## MODIFICATION N°2 DU PLU DE LA COMMUNE DE COMBRIT-SAINTE-MARINE

**Enquête publique -**  
Arrêté d'ouverture d'enquête publique A20230912 de la communauté de  
communes du Pays bigouden sud

### Rapport 2 : Conclusions et Avis

**Figures 3 et 4 :** Plans montrant l'évolution du règlement graphique en vue d'accueillir des résidences démontables.

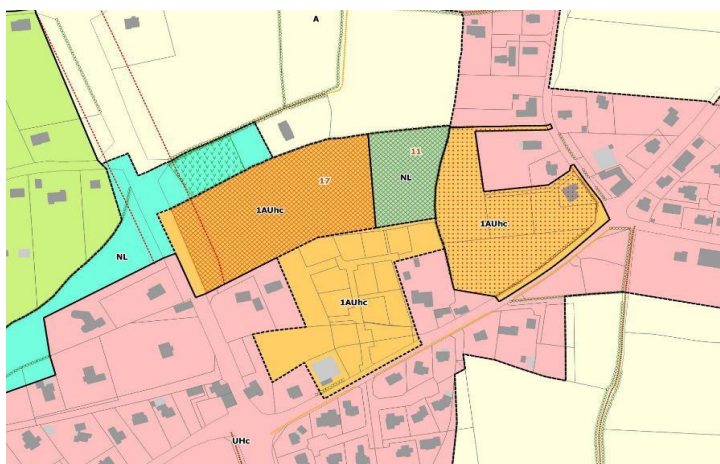
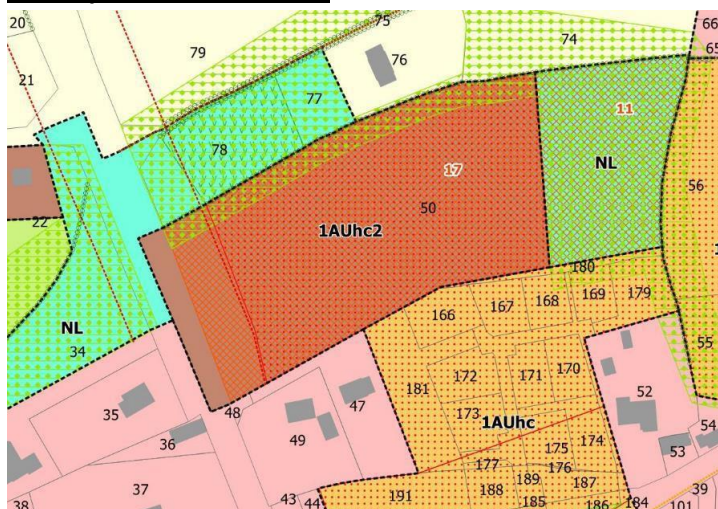
Observations/propositions du public : Le représentant de l'association KENVEVAN suggère de ne pas maintenir l'espace réservé (ER) n°17 dans le règlement graphique. L'ER correspond à une servitude pour mixité sociale ou équipements collectifs et concerne une partie du terrain ciblé pour le projet d'habitat réversible. Par ailleurs, dans l'art Uh1 du règlement écrit de la zone Uh, le règlement évoque les résidences mobiles en citant les tiny Houses et les yourtes. Or, la définition des résidences mobiles par le code de l'urbanisme est incompatible avec celle des résidences démontables. IL convient donc de supprimer les termes tiny House et Yourtes de l'art Uh1. La règle spécifique au stationnement de la future zone 1AUhc2 a été appréciée.

Un membre de l'association « Hameaux légers » indique sa satisfaction de voir ce projet proposé. Il demande toutefois une modification à l'art AU10 de la future zone 1AUhc2 concernant la

hauteur maximale au faitage (déterminer 5,5 m et non 3,5m) et la hauteur à l'égout (ajouter 1,5 m. de plus). Cela permettrait d'installer des habitats à toits plats ou presque plats.

Demandes du commissaire enquêteur : quelles garanties avez-vous sur la compatibilité de l'ancienne carrière avec de l'habitat ? La nature des extractions anciennes et/ou des remblaiements offre-t-elle ces garanties ? Eventuellement, des carottages ont-ils été analysés ? Si oui, sur quels éléments et pour quels résultats ?

L'évolution des OAP page 46 prend-elle en compte les commentaires de la DCPAT ?

Réponses du maître d'ouvrage : L'emplacement réservé 17 sera supprimé. Il est prévu que les mentions « yourtes et tiny-houses » soient supprimées du règlement écrit de la zone Uh (constructible à vocation d'habitat). Un extrait du nouveau règlement sera intégré au dossier de modification. Le MO précise aussi que l'art Uh11 du PLU reprend les dispositions de l'art R111-27 du code de l'urbanisme qui prévoit que l'architecture, la situation, la dimension et l'aspect extérieur des projets ne doivent pas porter atteinte aux sites dans lesquels ils s'inscrivent. La hauteur à l'égout sera supprimée dans l'article 11, mais sous réserve d'une bonne intégration des résidences démontables dans leur environnement naturel et bâti. Chaque projet sera étudié pour que soit donnée une cohérence globale à cette zone.

Les modifications proposées par l'Etat ont été intégrées au dossier. L'OAP a été retravaillé et le maître d'ouvrage s'engage à retenir Kroas-Hent comme lieu-dit, pour ce secteur..

Par ailleurs, aucune étude de sol n'a été réalisée sur le terrain. La carrière a été exploitée pour des gravats. Elle a fait l'objet de remblais successifs depuis les années 80. Aucune activité susceptible d'entraîner une pollution des sols n'a été recensée dans ce secteur. Les remblais, issus de chantiers, laissent présager une instabilité du sol. C'est pourquoi, il a été décidé d'y accueillir un projet d'habitat sans fondations, qui répond au besoin de logement de la commune.

**Mon avis: Vu les précisions apportées sur le projet, mon avis est favorable sur ce point. Je recommande toutefois de compléter le dossier par le règlement Uh1 modifié et de compléter le plan de l'OAP 13, avant l'approbation du projet.**

**Figure 5 :** Carte permettant de repérer la limite des espaces proches du rivage

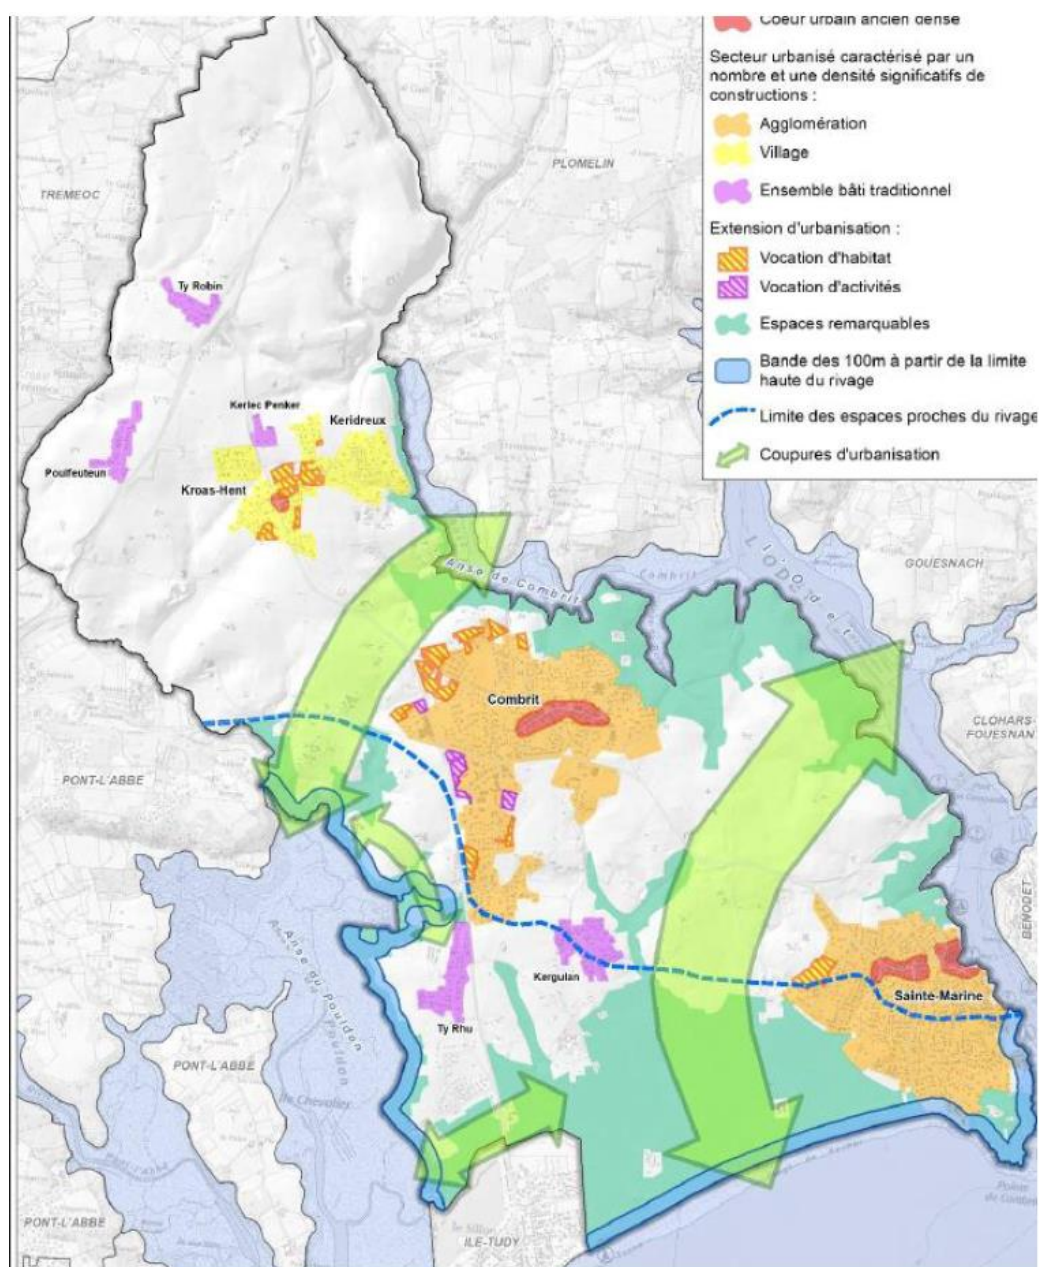
Demande du commissaire enquêteur : Quels critères du SCOT font que ce secteur ne peut être considéré comme SDU ? Quelle est la justification au fait qu'une partie Uhc qui jouxte le nord du secteur de « Ty Rhu » ne soit pas proposée pour un zonage N ?

Réponses du maître d'ouvrage : Le secteur de Ty-Rhu répond à un certain nombre de critères d'identification des SDU du SCOT de l'Ouest Cornouaille : -Comprendre au moins 25 constructions, être densément groupé, avoir un potentiel de bâti existant, être structuré autour de voies publiques, être desservi par les réseaux. Toutefois il est entièrement situé dans les espaces proches du rivage (EPR) (**voir carte ci-dessous**). Or, en application de l'article L211-8 du code de l'urbanisme les nouvelles constructions sont possibles dans les SDU uniquement en dehors des espaces proches du rivage.

Le secteur Uhc, au Nord de Ty Rhu, est situé en face d'une route départementale et est inclus dans l'agglomération de Combrit, ce qui justifie son maintien en zone U.

Conclusion du commissaire enquêteur : Le changement du secteur de Ty Rhu est motivé par la mise en compatibilité du PLU avec le SCOT de l'Ouest Cornouille et le sous-objectif « Organiser le développement urbain dans le respect des dispositions de la Loi Littoral ». Le passage en zone N confère le statut de zone naturelle à une zone dans laquelle une cinquantaine de maisons sont implantées de manière continue sur 9 hectares. Les incidences en termes de protection des éléments naturels et paysagers, de cadre de vie, de qualité de l'air et de réduction de l'artificialisation des sols sont positives. Elles sont négatives pour le droit à construire de nouvelles habitations. Compte tenu de la ligne des espaces proches du rivage, les nouvelles constructions ne sont plus possibles dans le secteur de Ty Rhu. Le traitement des demandes de déplacement de la limite des EPR ne relève pas de la modification du PLU. Ces demandes sont à formuler dans le cadre de l'élaboration, en cours, du PLUiH et/ou dans le cadre d'une révision du SCOT. A noter que des demandes de déplacement de la limite des EPR ont, d'autre part, été formulées pour le secteur de Kergulan.

**Figure 6 :** Situation au lieu-dit le Lannou : parcelles cadastrales, zones naturelles en vert et zones humides en vert et bleu.

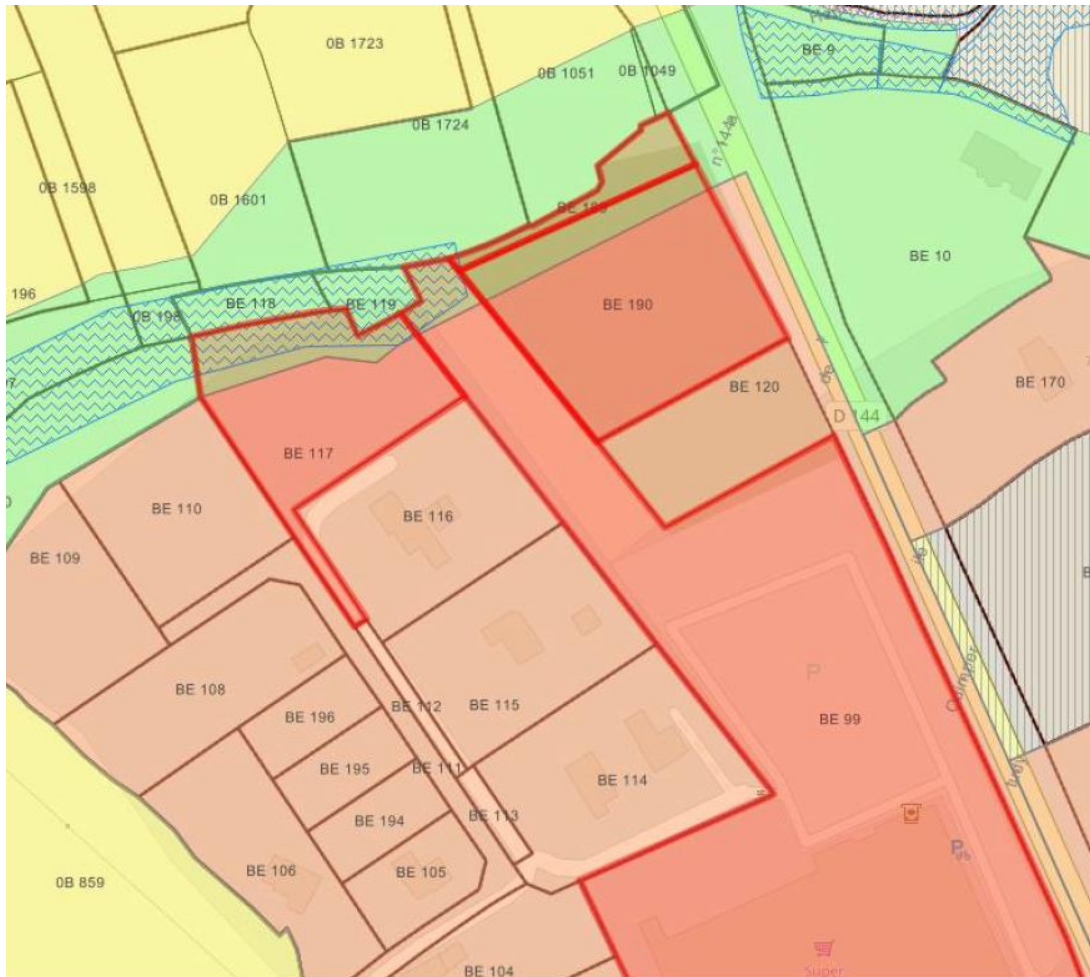
Demande du commissaire enquêteur : Pour le secteur de Le Lannou, les figures page 94 ne semblent pas cohérentes avec l'évolution annoncé, notamment en page 84. Quelle zone est reclassée en N ?

Réponses du maître d'ouvrage : Le dossier d'enquête publique comporte des imprécisions. Le nouvel inventaire des zones humides impacte en partie les parcelles cadastrées B99 (zonage actuel Uic et N), 117, 120 et 121. La parcelle BE120, n'ayant pas de végétation typique des zones humides, est à retirer du nouvel inventaire ; La parcelle 121 a été partagée en 2 parcelles numérotées BE 189-zonage N- et 190-zonage Uic et N-. L'ensemble des emprises concernées par les zones humides **dans le secteur de Le Lannou** sont toutes classées en zone N (Naturelle) du PLU en vigueur. **Il n'y a donc pas de modification de zonage à réaliser sur ce secteur.** Le MO apportera les précisions et corrections dans le dossier.

**Mon avis :** Compte tenu des évolutions et corrections proposées par le maître d'ouvrage, en réponse à la DCPAT et à ma demande, mon avis sur ce point est favorable. Je recommande que les corrections évoquées dans ce § soient à apporter au dossier, avant son approbation.

**Figure 7 :** Projet d'Orientation d'Aménagement et de Programmation, à Trevenec

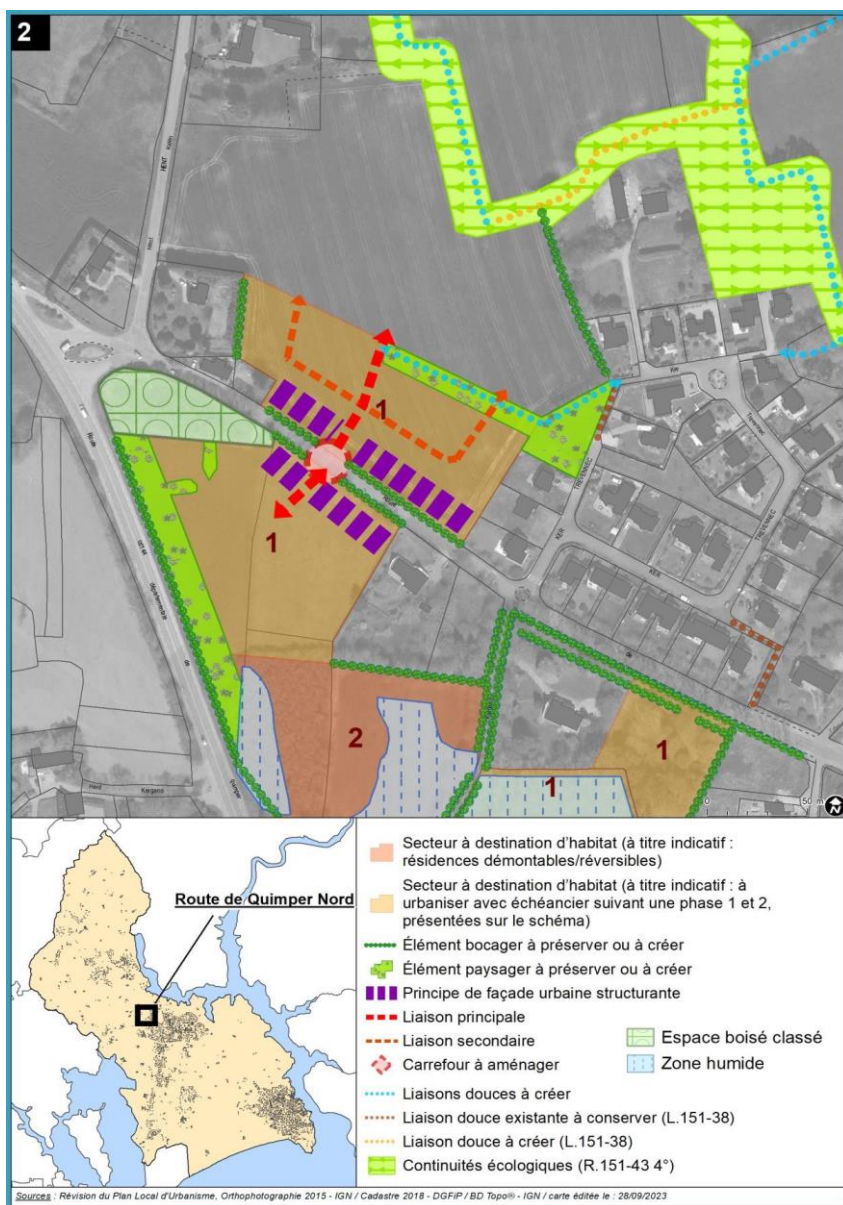
Avis des personnes publiques : La DCPAT indique que « le projet se limite à requalifier les parcelles humides du secteur de Trevennec, classé 1AUHb dans le PLU, (zone à urbaniser pour l'habitat) en zone naturelle et, dans l'OAP, à les identifier par une trame de « continuités écologiques » ; les principes d'aménagement prévus au schéma d'aménagement et sur la fiche descriptive ne sont pas modifiés et en l'état ne permettent pas de garantir une bonne gestion et préservation du secteur à forts enjeux écologiques. L'aménagement du secteur devra donc être reconsidéré.

**Concernant le secteur de Trevenec,** la commune souhaite l'aménager de manière à en faire un exemple écologique et social en expérimentant de nouvelles formes « d'habiter et de vivre ensemble », respectueuses de l'environnement et tournées vers le partage de l'espace de vie et des pratiques. L'OAP correspondant à ce secteur a donc été modifié et complété en conséquence. Les compléments portent notamment 1) sur les accès et dessertes de la zone (accès unique au NE à aménager, liaisons douces à créer, stationnement mutualisé à favoriser), 2) sur les éléments topographiques et paysagers caractéristiques à prendre en compte, 3) sur l'interdiction de

revêtements imperméabilisants, 4) sur la mise en place de talus boisés et de plantations, 5) sur la récupération des eaux pluviales.

Conclusion du commissaire enquêteur : Contrairement à ce qui est indiqué dans le dossier soumis à enquête publique, au lieu-dit Le Lannou, il n'y a pas de diminution de zone Uic ou Uhc, au profit de la zone N. Je conclus que les nouvelles zones humides à reporter sur le règlement graphique sont toutes en zone N, que le tableau des surfaces qui affiche une augmentation d'1 hectare au profit de la zone N est à corriger. Il en est de même pour le texte du dossier soumis à enquête publique. D'autre part, la nouvelle règle permettant de séparer les zones habitées des zones humides, par un talus arboré me paraît pertinente.
